CAAC  
适航指令

编号：CAD1991-MULT-03

一. 标题： 检查螺旋桨调速器外部滑油管

FAA 适航指令 AD90-04-06R1 修正案 39-6915

Figure 1. Routing, Fittings and Clamping Detail

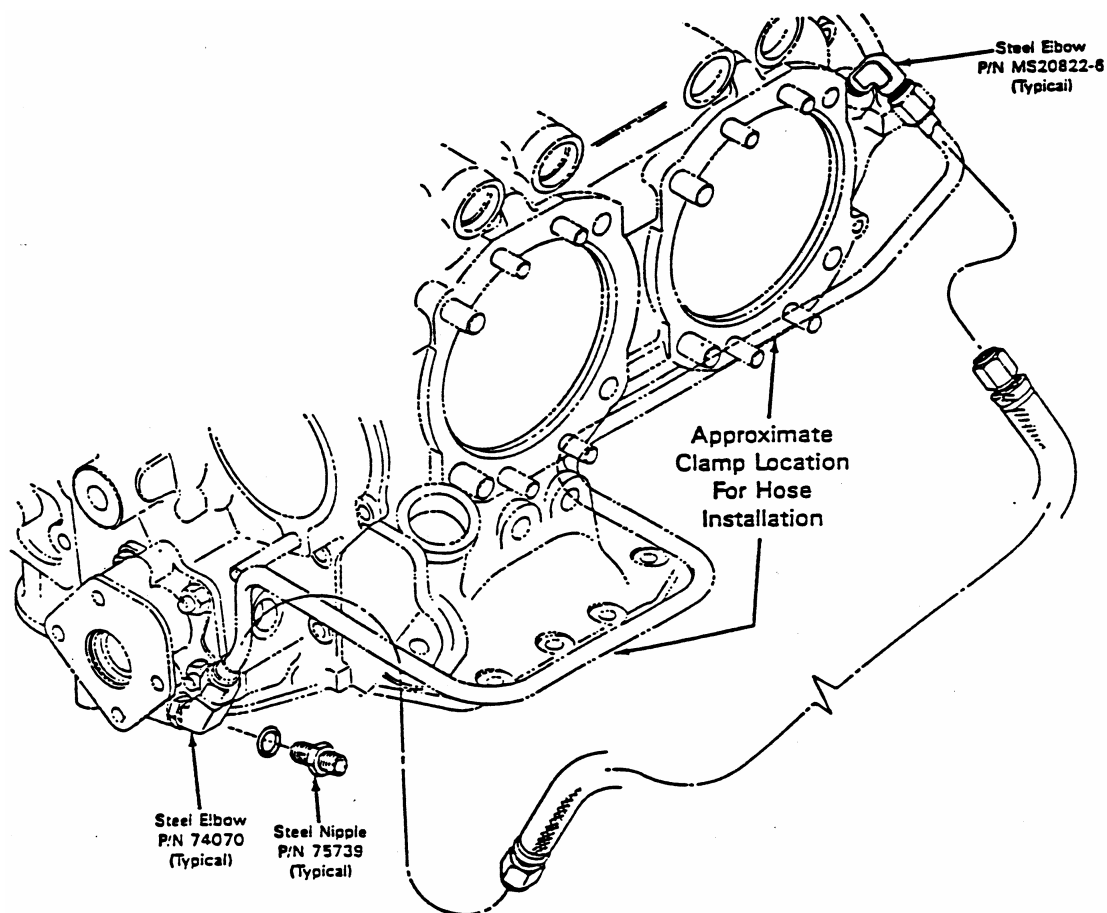
(1)检查螺旋桨调速器外部滑油管路(沿其管路长度和管接头处)是否磨伤、裂纹和渗油。查明其两个减震型固定夹环或夹子安装是否合适，如本指令附录1的图1所示，并确保滑油导管与相邻部件之间有足够的间隙。

(2)如有任何渗油、擦伤或相碰的情况存在或两个固定夹环或夹子安装得不合适，即使是该部件没有目视到的损伤，也要用新部件将调速器滑油管和其管接头换掉。部件名称、导管走向、固定夹环或夹子的位置，参看本指令附录1图1。发动机机匣上和调速器的管接头如果损坏或是由铝合金制成的，必须更换。

2、在下次发动机翻修时或在任何时候由于任一原因拆下调速器滑油管时，以先到为准，但不迟于1992年5月1日，将带有整体式铝合金连接螺帽的调速器滑油管总成拆下，重新装上一个带有相应的钢连接螺帽的滑油管总成。按附录1图1所示，用相应的钢制管接头替换任一发动机机匣 / 调速器上的铝制管接头。

注:连接螺帽是调速器滑油导管总成的一部分，并已由达信莱科明公司将其由铝合金改为钢制的，但滑油管部件号未变。铝螺帽可由其兰色氧化表面辨别出来，连接螺帽以及弯管接头 / 螺纹管接头也可以用磁铁来区别是铝或是钢的。
